(仮称) 東総地区広域市ごみ処理施設建設事業に係る環境影響評価方法書
前回委員会及びその後に寄せられた質疑・意見に対する都市計画決定権者の見解

1. 環境影響評価方法書

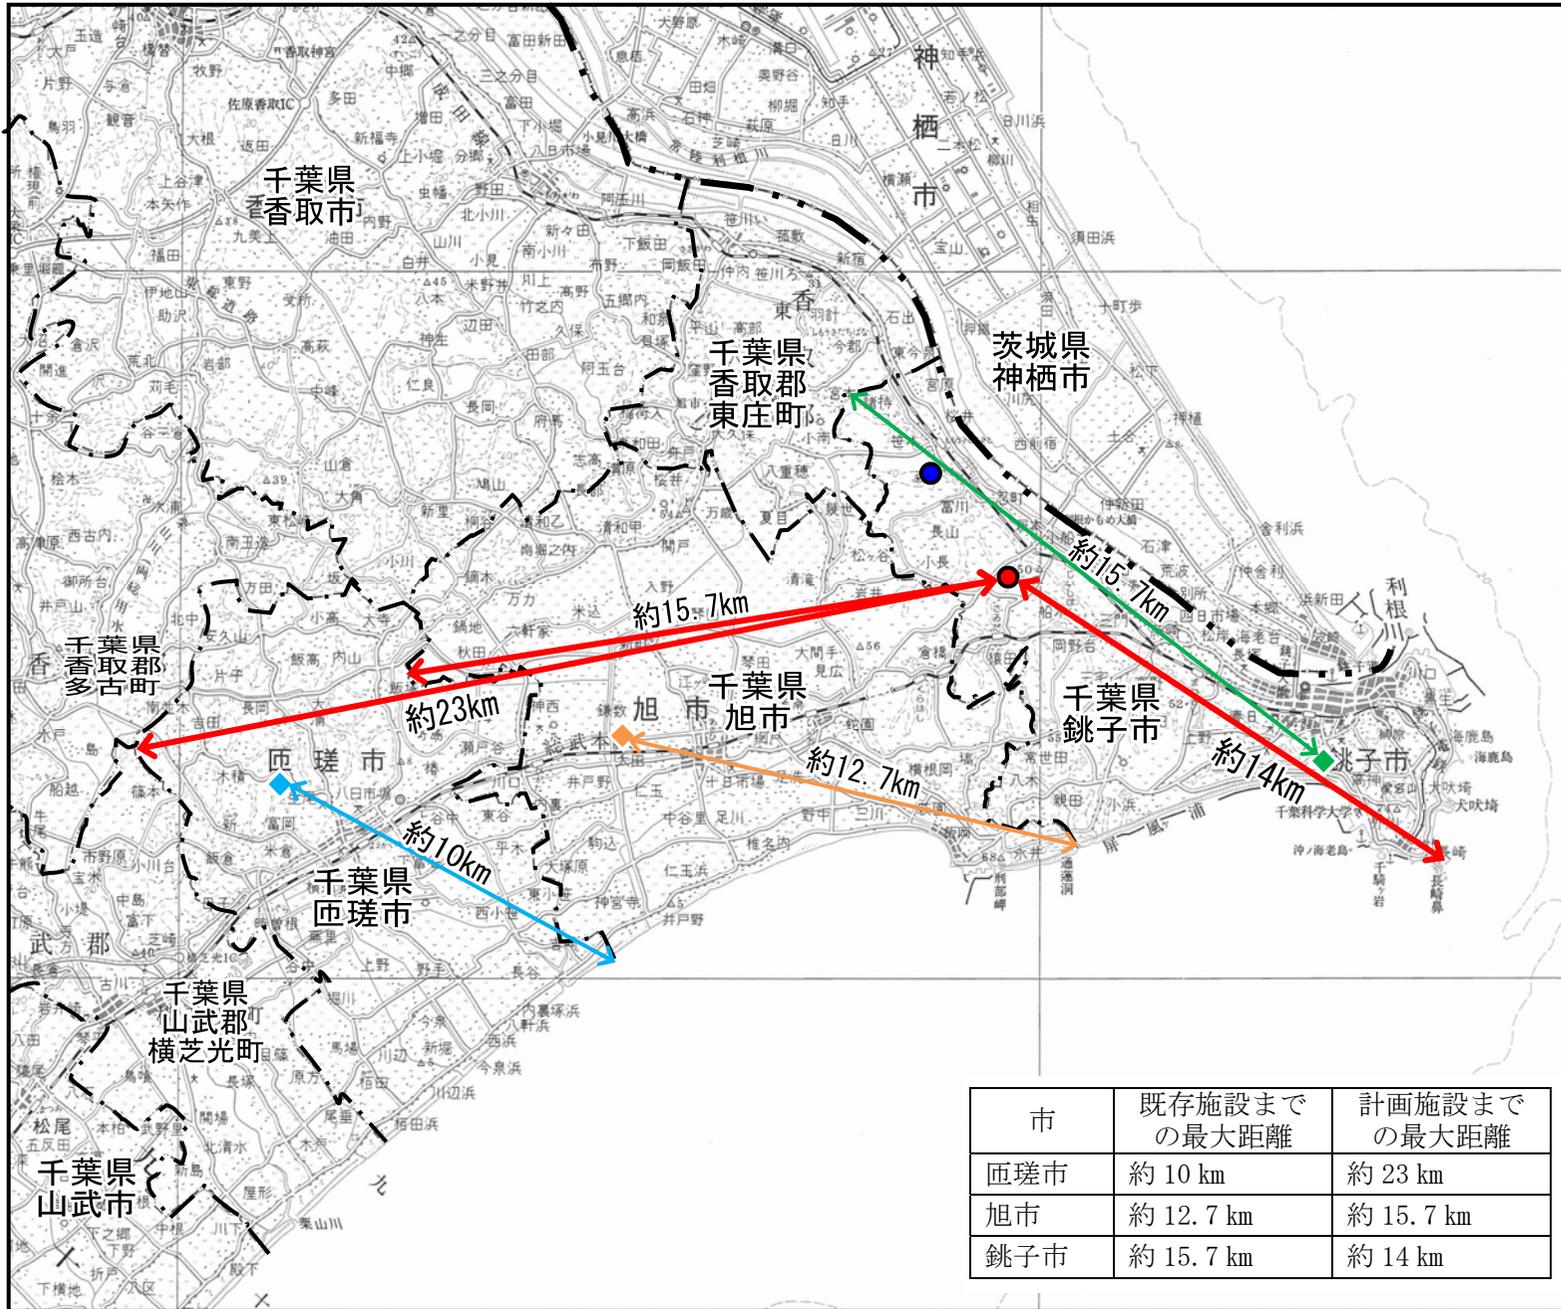
No.	項目	細目	質疑・意見の概要	都市計画決定権者の見解	備考
14	事業計画	収集計画について	(3月20日委員会後に寄せられた質疑・意見) ごみ収集車による廃棄物運搬距離が、特に匝瑳市や旭市では従来より遠距離となるが、中継施設との設置予定についての考えはあるか。	(3月20日委員会後に寄せられた質疑・意見の回答) No.13の回答のとおりです。	
15	事業計画	—	対象事業実施区域の近くには堆肥を作っている場所や風力発電施設があり、エネルギーリサイクル、マテリアルリサイクルが行われている。また、周囲には里山もある。リサイクルを象徴する場所として、総合的に計画・整備してはどうか。	(前回委員会での回答) 今後、地域住民との合意形成を図りながら進めていきたいと考えています。 地元住民に説明会等を行うなかで、ご意見のように、リサイクルの学習施設として整備してほしいという要望も出ているので、十分検討を行いたいと思います。	
16	工事計画	濁水対策	工事中の浮遊物質について、排出する水の目標濃度等は設定しないのか。	(前回委員会での回答) 工事計画についてはまだ未定の部分もあり、目標値を設定するかどうかについても、現段階では決定していません。	
17	工事計画	濁水対策	面積が大きいため、降雨時の排水量は多いと考えられるため、配慮が必要だと思う。放流先について、流れている場所であれば流量による希釈率、貯めているところであれば交換率等を踏まえて、目標の水質を考える必要があるのではないか。 また、常時モニターできるように、濁度計を設置する必要があるのではないか。検討してほしい。	(前回委員会での回答) ご意見を踏まえて、検討させていただきます。	
				(前回委員会での回答の追加回答) 今後実施する現地調査の結果や、造成計画を踏まえた予測・評価の結果に基づき、水質の目標の有無等も含め、検討を行い、その結果を準備書に示してまいります。また、常時モニターの有無についても、併せて検討してまいります。	
18	調査手法	大気質	(3月20日委員会後に寄せられた質疑・意見) P5-26 上層気象の調査期間・頻度が2季とされているが、夏と冬か。7日間とあるがどのような時間間隔で何回くらい行うのか。	(3月20日委員会後に寄せられた質疑・意見の回答) 上層気象の調査時期については、対象事業実施区域の周辺は平坦であり、地形の影響を受けない場所であることから、2季を計画しております。時期については、逆転層の発生頻度が高い冬季と共に、夏季の計2季で行います。 また、調査の時間間隔については、3時間毎に行うこととし、1日8回の測定を7日間実施します。

No.	項目	細目	質疑・意見の概要	都市計画決定権者の見解	備考
10	事業計画	排水処理計画	生活排水とは、施設で働く人の活動に伴う生活排水ということによいか。自主規制値について、窒素 10 mg/L、りん 1 mg/L は妥当だと思うが、実際の排出量はどの程度を想定しているか。	(前回委員会での回答) 生活排水については、ご質問のとおりです。職員は 50 名程度を想定しており、生活排水は 1 人当たり約 100L/日程度で、排水量は 5 m ³ /日となると想定しています。この数字についても、準備書の段階ではさらに精度の高い値となるよう検討したいと考えております。	
11	事業計画	排水処理計画	排出先となる公共用水域とは具体的にはどこか。	(前回委員会での回答) ため池である大椎池又は小山堰に排水する計画としています。排水する際には処理を行う計画です。	
12	事業計画	余熱利用について	熱の再利用についてはどのように考えているか。発電や温水利用は行うか。どの程度、発電を行うのか。	(3月20日委員会での回答) 熱は発電に利用することを計画しています。発電量は、2炉運転の場合で、1日あたり 10 万 kW を想定しています。	
				(3月20日委員会での回答の追加回答) 熱は主に発電に利用することを計画していますが、それ以外の余熱利用も含めた具体的な内容については、現在、検討を行っている段階であり、メーカーへのヒアリングを踏まえ、準備書の中で示してまいります。	
13	事業計画	収集計画について	匝瑳市や旭市からは搬入の距離が長くなり、旭市については匝瑳市からの車両が増える。準備書段階でよいので、どの地域でどの時間帯に交通量が増えるか、分かるよう示してほしい。	(3月20日委員会での回答) 現在、中継施設についてもあわせて計画しています。次回委員会までに明確にならない部分もあるかとは思いますが、お示しできる範囲で資料を作成します。	
				(3月20日委員会での回答の追加回答) 現在の各市の搬入エリアと焼却施設の位置は別添資料①のとおりです。本事業の実施に伴い、搬入距離が長くなる地域がみられることから、現在、中継施設(銚子市、旭市、匝瑳市)についても検討を行っているところです。これらの内容は、準備書で明らかにするとともに、この結果を基に搬入車両のルート、台数等を設定し、予測・評価を行ってまいります。	別添資料①

図1 予測高さと地形(イメージ図)

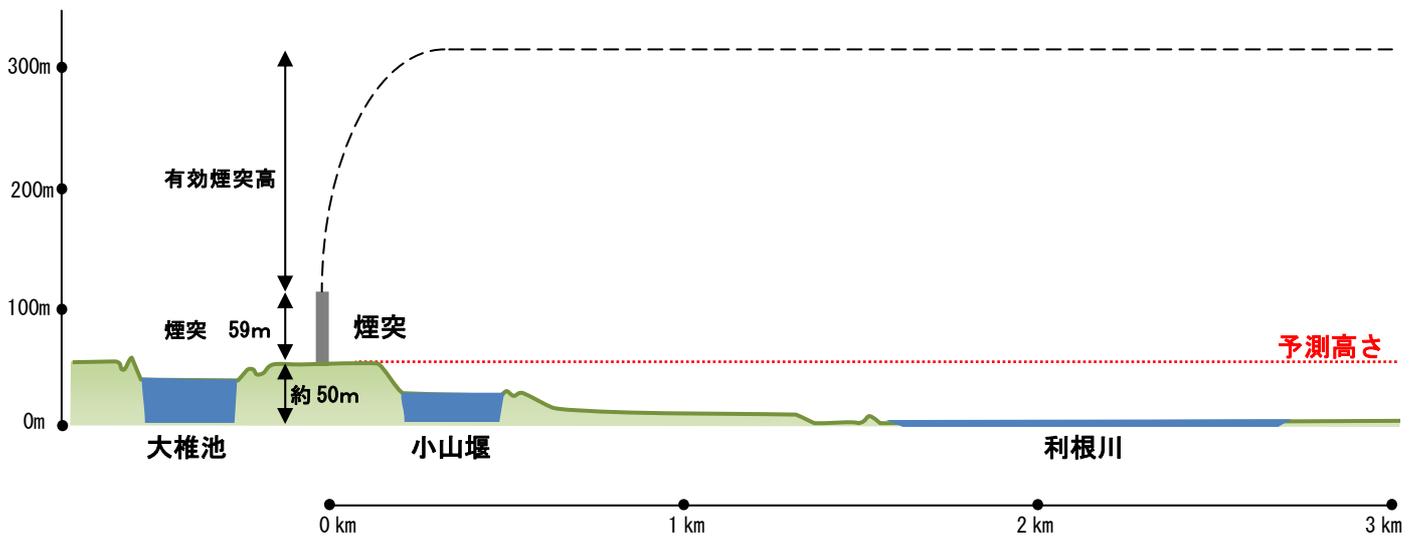
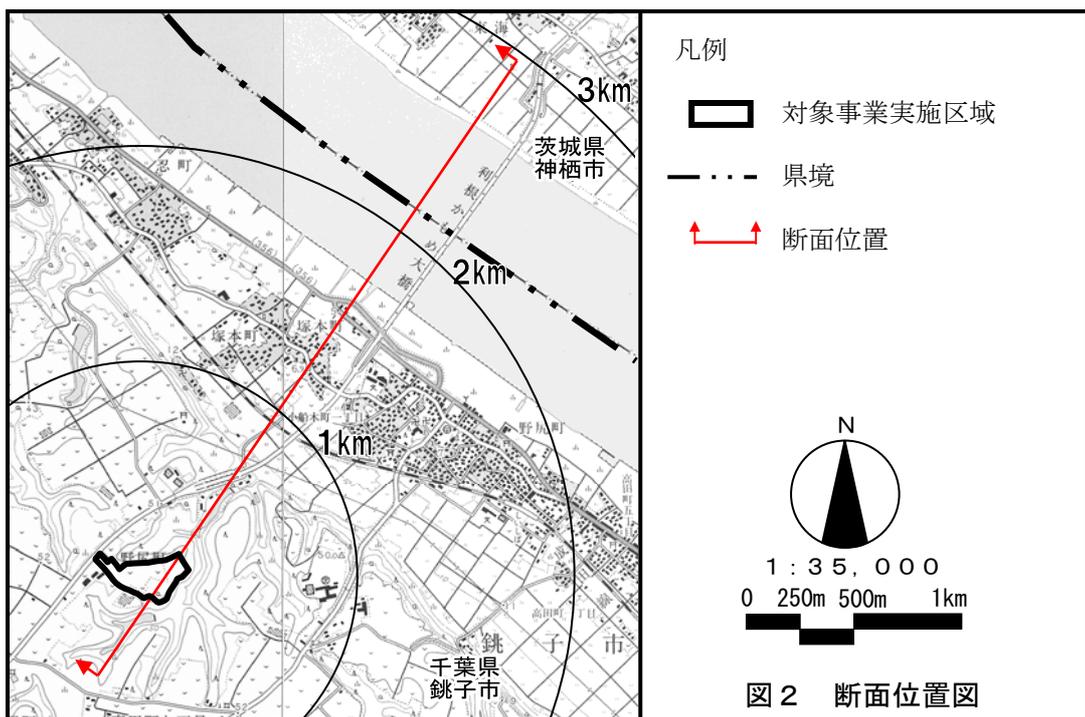
図1に示すとおり、対象事業実施区域は台地となっていることから、予測高さは実際の地形よりも約50m程度高くなり、実際の地形の地表面に到達するまでに、予測値よりもさらに拡散し濃度が低くなることから、安全側の予測となります。

本事業では、プルーム・パフモデルを用いて予測を行う計画としています。プルーム・パフモデルは平坦地形上での汎用性のある大気拡散予測モデルとして、焼却施設の環境アセスメントで一般的に利用されています。

水質調査地点

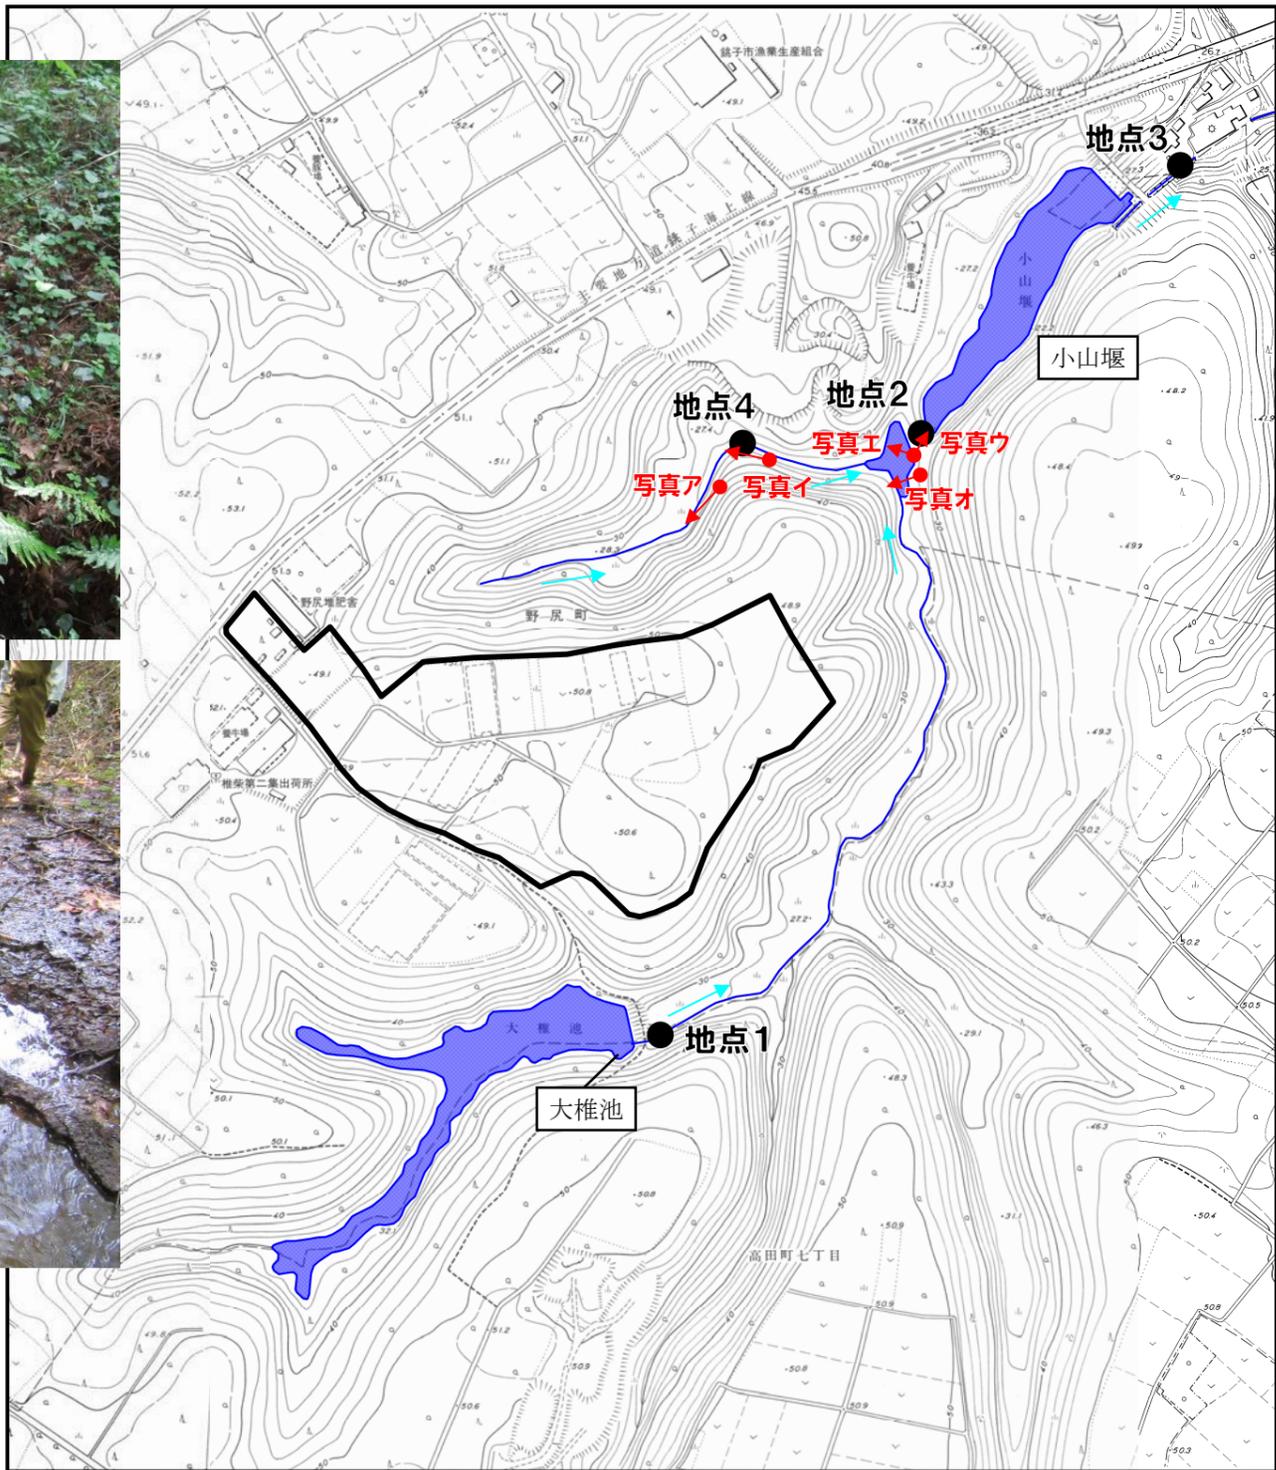
No.	項目	細目	質疑・意見の概要	都市計画決定権者の見解	備考
23	調査手法	水質	配布資料 P23 の地形図を見ると、小山堰の上流側にもう1つ水体があるように見える。水質の観測地点は、上流側の水系の出口と、大椎池からの出口と、計4か所とするのが良いのではないかと考えられる。	(前回委員会での回答) 現地の踏査を行い、流れ込むため池は大椎池と小山堰の2か所と考えていますが、今後現地調査を行うにあたって、調査地点を設定する際には、ご指摘の点を考慮したいと思います。	別添資料③
				(前回委員会での回答の追加回答) ご意見を踏まえ、現地での踏査を行った結果、対象事業実施区域北側から小山堰に流れ込む沢を確認しましたので、地点を追加し調査を実施することとしました。	
24	調査手法	水質	対象事業実施区域の近くには高田川と忍川があり、環境基準の硝酸性窒素と亜硝酸性窒素の合計で20mg近くあるところであるため、大椎池もそのくらいの値となっている可能性がある。	(前回委員会での回答) 回答なし	
				(前回委員会での回答の追加回答) No. 22 の回答のとおりです。	
25	調査手法	水質	窒素が高いとすると、りん制限になっている可能性があり、1mg/Lでも流れ込むことで問題となる可能性がある。現況の調査を行い、チェックを行う必要がある。	(前回委員会での回答) ご指摘を踏まえ、現況の調査を行いたいと思います。	
				(前回委員会での回答の追加回答) No. 22 の回答のとおりです	
26	調査手法	水質	(その後に寄せられた質疑・意見) 大椎池の水質環境や生態系への影響について、都市計画決定権者の関心が乏しいように思う。都市計画決定権者による説明の際にも『近くのため池』という表現を使用していたと思うが、そのような扱いで良いのか。	(その後に寄せられた質疑・意見の回答) 大椎池及び小山堰については、対象事業実施区域外にあり、直接的な変化は行いませんが、工事中には雨水等による濁水の影響が考えられることから、水質、陸水生物、生態系を評価項目として選定しております。 また、大椎池と小山堰の水は、農業用水(稲作)として利用されており、地元住民、特に農業関係者の関心が非常に高く、これまでの地元町内への説明会などにおいても、水質の悪化などを懸念する意見などをいただいております、当該事業において非常に重要なポイントであるとの認識をしています。

図22 景観調査地点

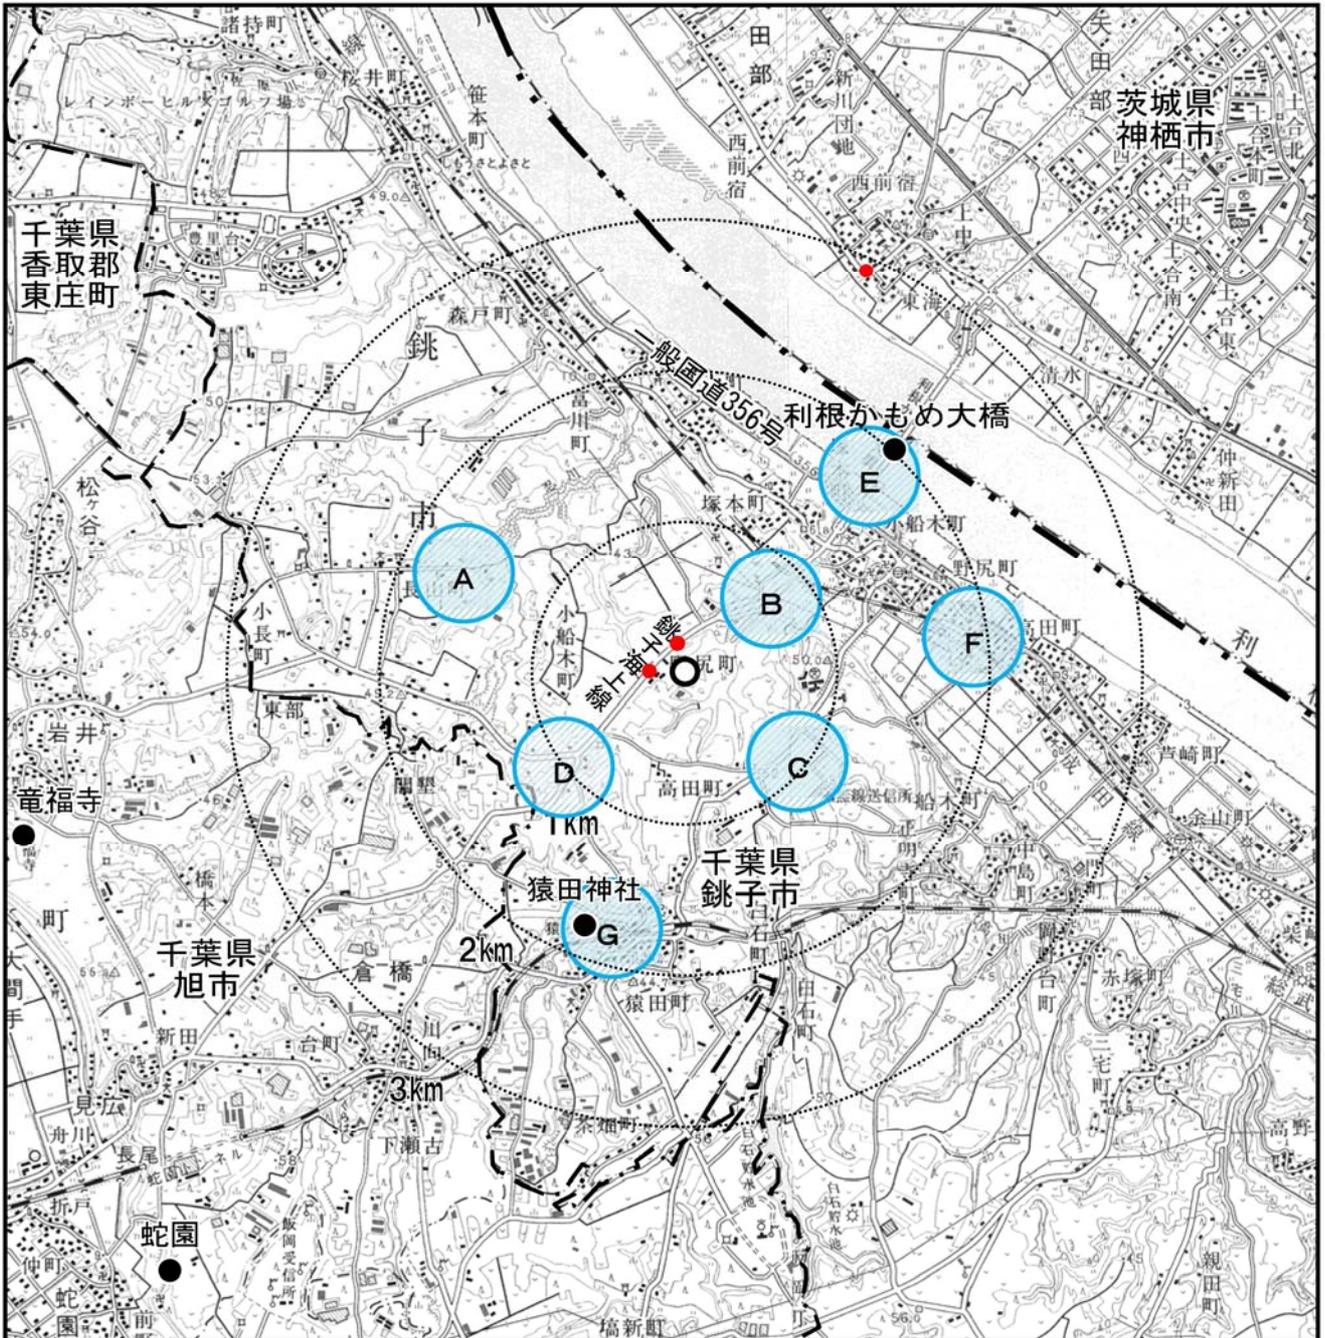
No.	項目	細目	質疑・意見の概要	都市計画決定権者の見解	備考
34	調査手法	景観	<p>(その後に寄せられた質疑・意見) 現在の視点場は、すべて 2km 以内であるが、塔の高さが 59m の場合、景観上影響が大きいと判定される限界が 2.5km 程度であるため、3km 付近の視点場を 1 か所追加することが望まれる。例えば、北側の利根川の対岸（茨城県側）の集落から塔がある程度見えているのではないかと。視点場は、添付ファイルの赤い点を参照すること。</p>	<p>(その後に寄せられた質疑・意見の回答) 利根川対岸の神栖市域については、近隣に主要な眺望点がないため調査地点を設定しておりませんが、ご指摘を踏まえ、調査の実施にあたっては神栖市側において計画施設が視認される場所について確認を行い、調査、予測及び評価を実施します。</p>	別添資料④
35	予測・評価手法	温室効果ガス	<p>外からのエネルギーを使わない施設であり、温室効果ガスの排出の削減をしている。事業所から出ていく量だけでなく、削減効果も盛り込むべきだと思ふ。</p>	<p>(前回委員会での回答) 予測については、焼却に伴う温室効果ガスの発生とともに、発電による削減量についても検討し、評価として示す計画です。</p>	
36	その他	地下水について	<p>この地域は、非常に地下水の循環が速く、汚染されると短い時間で影響が公共用水域に現れる場所である。 このような特殊な地質構造を踏まえ、地下水の汚染に対する配慮をお願いしたい。</p>	<p>(3月20日委員会での回答) 工事中的の影響を対象に、地下水質や地下水位の調査を行う計画としています。それらを踏まえて、準備書の中で示していきたいと思ひます。</p>
